Oggetto: Stabilimento di Susegana - Revamping impiantistico  
FORNACI CALCE GRIGOLIN spa. Procedura di Verifica  
assoggettabilità a VIA art. 20 D.Lgs. 152/06 smi.  
DECRETO

**PROVINCIA DI TREVISO**  
**PARERE COMMISSIONE PROVINCIALE V.I.A.**  
(L.R. 26.3.1999 n. 10 - D.Lgs. 3.4.2006 n. 152 s.m.i.)

**SEDUTA DEL 26 LUGLIO 2012**

**Oggetto:**Stabilimento di Susegana - Revamping impiantistico e adeguamento al piano di tutela delle acque  
Ditta: FORNACI CALCE GRIGOLIN spa  
Comune di localizzazione: Susegana (TV)  
**Procedura di Verifica assoggettabilità a V.I.A. art. 20 D.Lgs. 152/06 smi.**

ALLEGATO n. 1

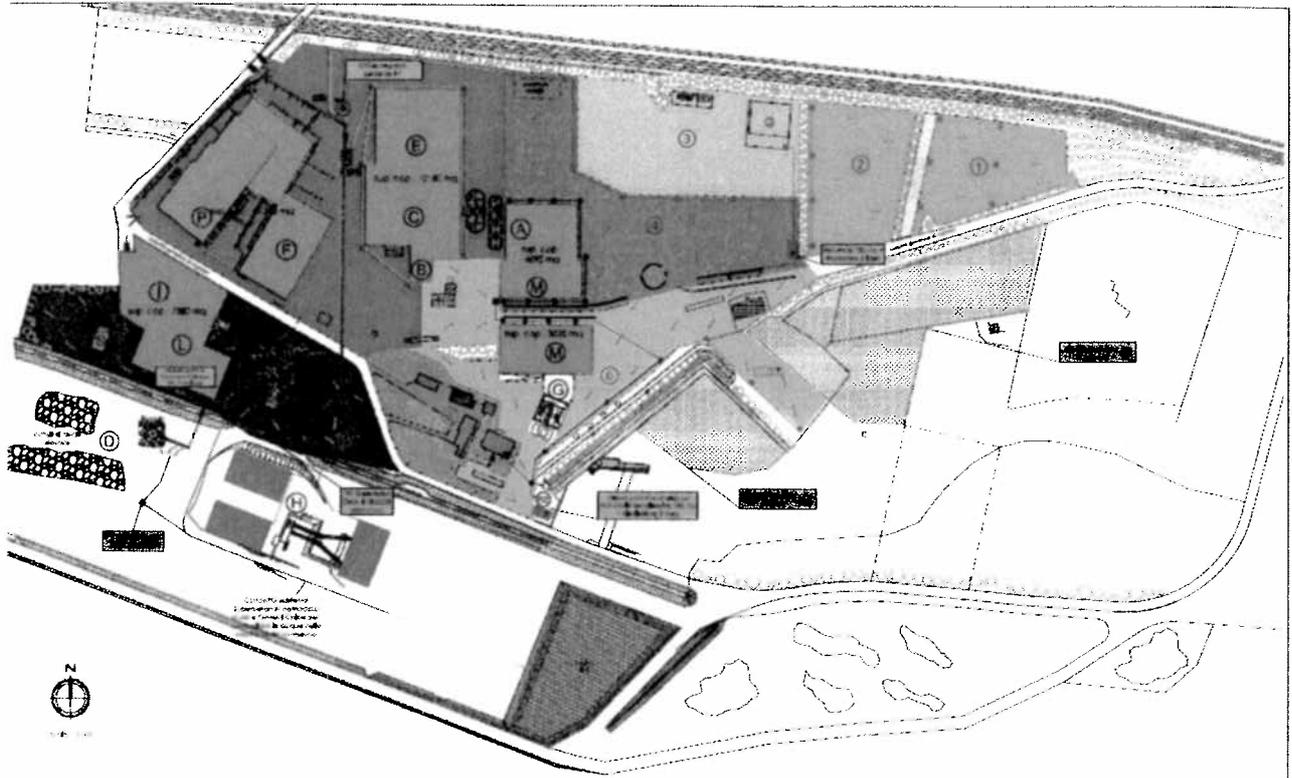
- devono essere sottoposte a trattamento in continuo, idoneo in relazione agli inquinanti presenti, tutte le acque di dilavamento delle aree di stoccaggio rifiuti; tali aree dovranno avere pendenze idonee ad evitarne la trascinazione (nel caso specifico ci si riferisce all'area indicata nelle planimetrie come "q" ed ai "rifiuti legnosi").

di accumulo o come bacini di fitodepurazione. I sistemi di trattamento delle acque dovranno essere implementati in ragione degli inquinanti dilavati. Come da planimetria allegata ed in riferimento alla documentazione integrativa fornita dalla ditta in data 19.07.2012.

TRATTAMENTO ACQUE COME DA PROPOSTA DELLA DITTA del 19.07.2012
